工程指示 / 要求簡箋(E.I.)

工程指示編號：EI / 4900 / 22 修改版次：-
 工程編號：J - 858 工程名稱：將軍澳日出康城 11
 工程項目：佛沙窗 後裝窗 配件拉手 打磨
 收件人：生統 / 楊榮輝 發件人：Ant Yeung 日期：19/07/2022

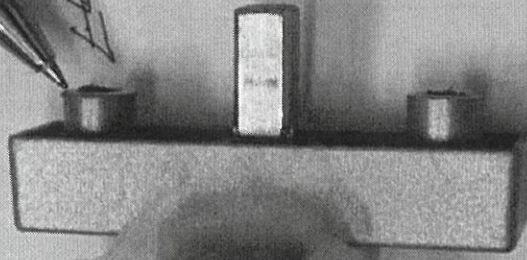
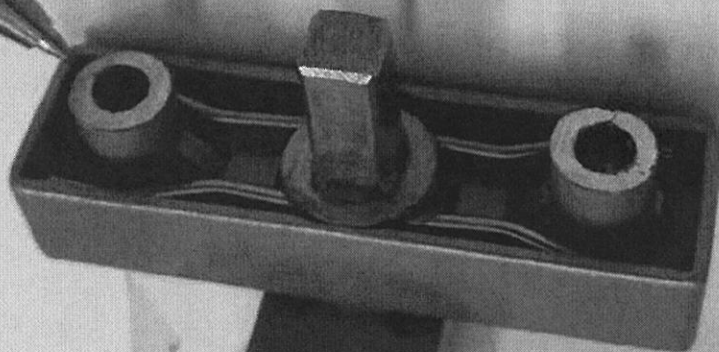
此款拉手為 2017-D2 A 為鋁窗使用 (佛沙+後裝)

因為地盆試裝發現，安裝拉手離隙 3mm。

經調查後，請在廠打磨 1. 底坐需要磨去 1.5mm 2. 方型軸心需要磨去 3mm，(見附件)

① 1.5mm

② 3mm

① 直径 1.5 mm

② 直径 3 mm
